Znak sprawy: WENSE/PNBN/11/2024

dotyczy: postępowania o udzielenie zamówienia prowadzonego na podstawie PZP w trybie przetargu nieograniczonego : „**WYŁONIENIE GENERALNEGO WYKONAWCY DLA REALIZACJI PROJEKTU pn. „Budowa układu kogeneracji w ZC Czeczott oraz Budowa kotła gazowego w ZC Czeczott wraz ze świadczeniem umowy serwisowej dla agregatu kogeneracyjnego.”**”

Zamawiający, zgodnie z art.135. ust. 1 i 2 ustawy z dnia 11 września 2019 roku - Prawo zamówień publicznych (Dz.U. z 2019 r. poz. 2019, z późn. zm.) przekazuje wyjaśnienia na zapytania oferentów do treści SWZ:

Rysunek I. Propozycja Zamawiającego

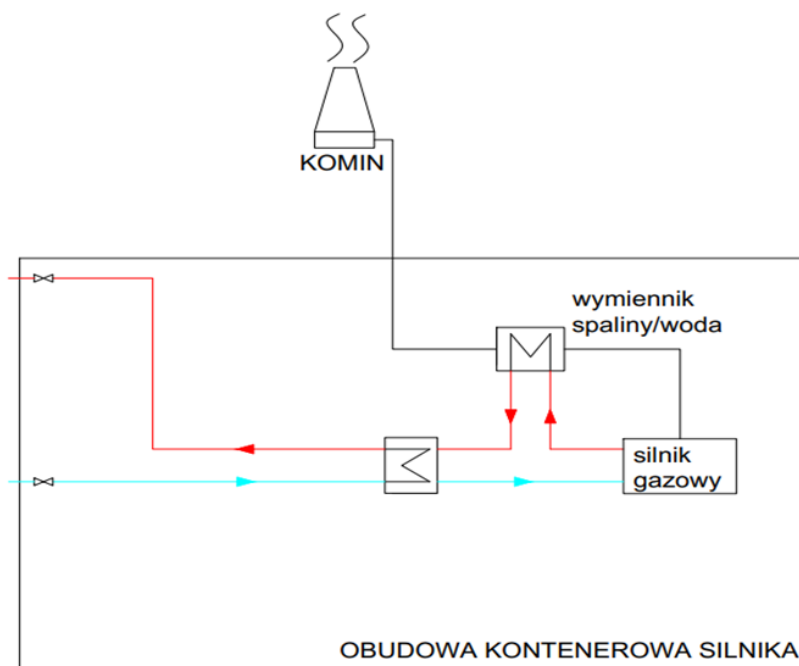
PFU, Załącznik nr 10 - zgodnie z Załącznikiem nr 10 do PFU Zamawiający proponuje podpięcie wymienników dla kontenera silnika w sposób przedstawiony poniżej, na rys. I:

Czy Zamawiający dopuszcza zmianę rozwiązania podpięcia wymienników na sposób przedstawiony poniżej na rysunku II?

Zmawiający dopuszcza oba rozwiązania. Zamawiający zwraca uwagę, że zaproponowane rozwiązanie w zakresie odbioru/odzysku ciepła i odpowiednie opomiarowanie musi spełniać wymagania w zakresie możliwości rozliczania energii elektrycznej z wysokosprawnej kogeneracji (Ustawa z dnia 14 grudnia 2018r. o promowaniu energii elektrycznej z wysokosprawnej kogeneracji).
